PROGRAMME GLOBAL :
ZAC DU PETIT MENIN / ACCESSIBILITÉ /
PARC COMMERCIAL PROMENADE DE FLANDRE

ETUDE D'IMPACT

RÉPONSE AU CGEDD ET À LA CONSULTATION TRANSFRONTALIÈRE

Profil en travers type au droit du PS l'OA2 Existant

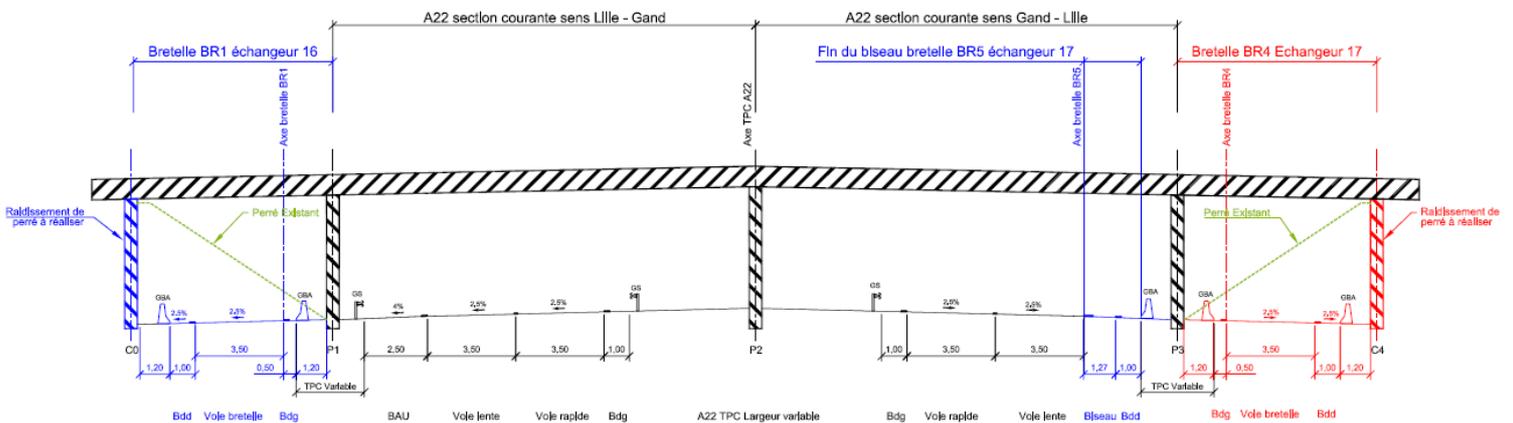
L'AE recommande de faciliter la bonne compréhension par le public.

A titre indicatif et pour faciliter la bonne compréhension de certains éléments techniques, des précisions ont été apportées concernant la coupe sous ouvrage existant, l'accès direct sous trémie, le passage sous perré et le raidissement de perré.

➤ Coupe sous Ouvrage d'Art existant (OA2)

Localisation des habitations les plus proches

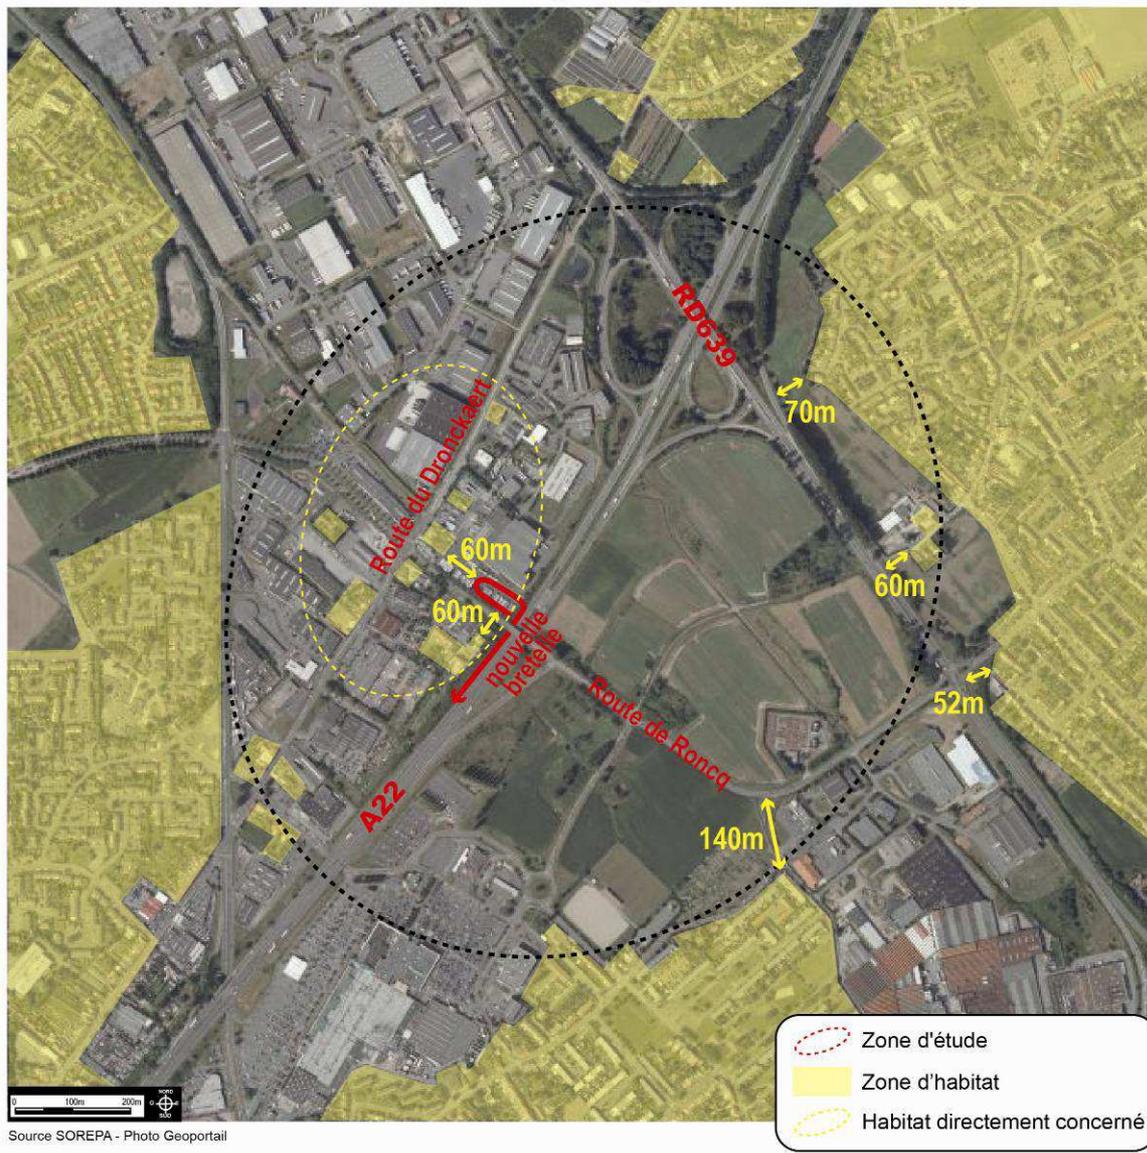
L'Ae recommande de justifier le niveau d'étude retenu pour l'évaluation des effets de la pollution de l'air sur la santé et, si nécessaire, de réévaluer ces impacts à l'appui d'une étude de niveau adapté.

A partir de 10% de variation de trafic, l'impact sur la qualité de l'air est non négligeable (cette variation concerne les trafics à l'horizon de l'étude avec projet mais sans tenir compte de l'augmentation annuelle des trafics jusqu'à l'horizon de l'étude). Les voies concernées sont

Au regard de la carte ci-dessus et des trafics attendus, seules quelques habitations disséminées au cœur de la zone d'activités rue du Dronckaert sont directement concernées par le projet de nouvelle bretelle. La densité retenue par le CEREMA pour l'étude air est donc G IV pas de bâti, sous entendu pas de bâti à vocation d'habitat.

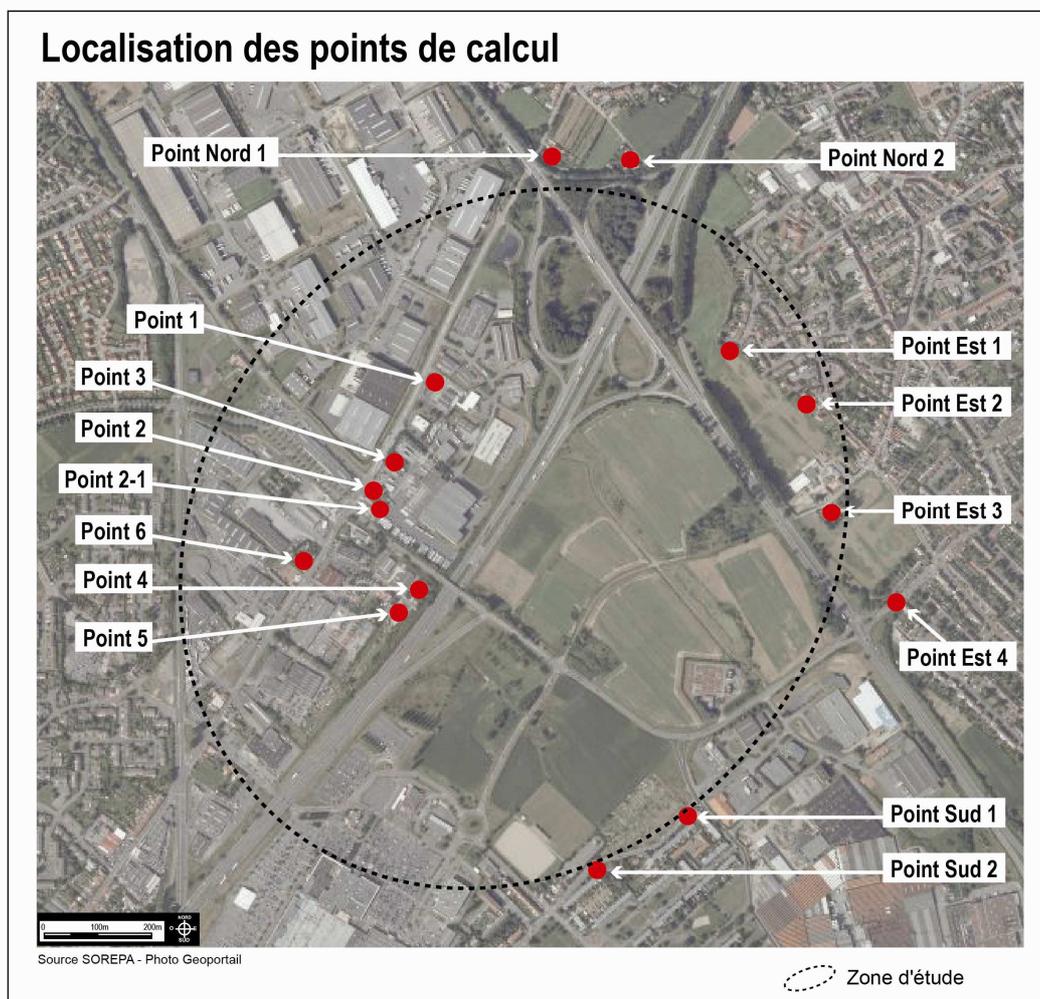
L'Ae recommande de mettre à jour les cartes de bruit présentées dans l'état initial afin de prendre en compte les dernières données disponibles, notamment en matière de trafic routier, et de préciser les niveaux de bruit atteints en LAeq de jour et de nuit.

La mise à jour des cartes de bruit n'est pas prévue en valeur LAeq. Cependant, en l'absence de ces informations, l'étude de bruit réalisée par Veritas et annexée en pièce 4, présente une caractérisation des zones d'ambiance (ZA) réalisée par le calcul dans les unités de valeur demandées par l'Ae. Afin d'être conforme avec la caractérisation de l'état initial, cette analyse a été réalisée avec les trafics routiers sans le projet.

Le secteur Ouest et Sud ont une situation plus éloignée des infrastructures routières – avec un effet d'écran à l'Ouest. De ce fait ils sont moins exposés au trafic routier. Ces secteurs sont caractérisés par ZA modérée, proche de 65 dB(A). Les secteurs Nord et Est se trouvent dans des secteurs de ZA non modérée.

**Trafics totaux AVEC AMENAGEMENTS
à HPS du vendredi (16h30– 17h30)**

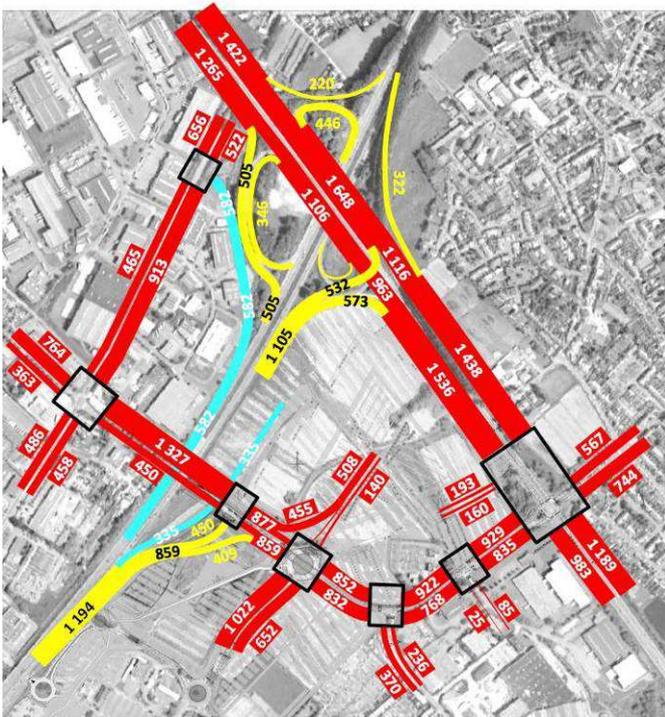
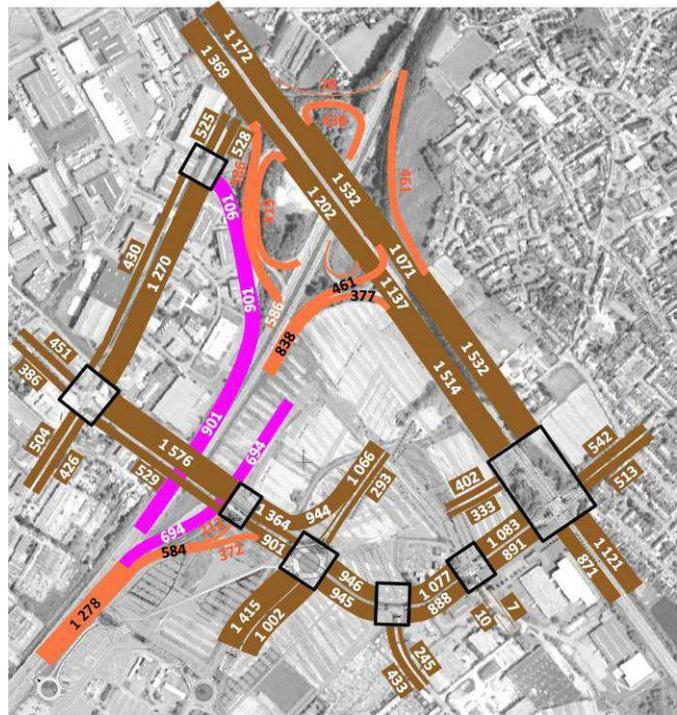
L'Ae recommande de préciser les impacts du projet en termes de congestion, tant sur le trafic de transit que sur le trafic local, et de justifier les choix effectués pour les ouvrages routiers au regard de ces évolutions, notamment pour les voyageurs en provenance du nord.

Elle recommande d'évaluer la nature et l'ampleur des possibles impacts transfrontaliers du projet sur ces différents aspects et de préciser les mesures qui seront, le cas échéant, mises en œuvre pour les éviter, les réduire et les compenser.

Concernant les impacts trafics pour les usagers venant du Nord. Ceux-ci sont limités. En effet, l'étude de trafic réalisée a permis de mesurer les trafics sur les bretelles actuelles de l'échangeur n°17. Le trafic estimé en tenant compte du projet sur les bretelles en provenance et en direction de la Belgique est relativement faible et largement en deçà des seuils de saturation des voies circulation (1500uvp/h):

- ✓ 346 uvp/h et 220 uvp/h le vendredi à l'heure de pointe du soir (16h30-17h30)
- ✓ 419 uvp/h et 461 uvp/h le samedi à l'heure de pointe du week-end (15h15-16h15)
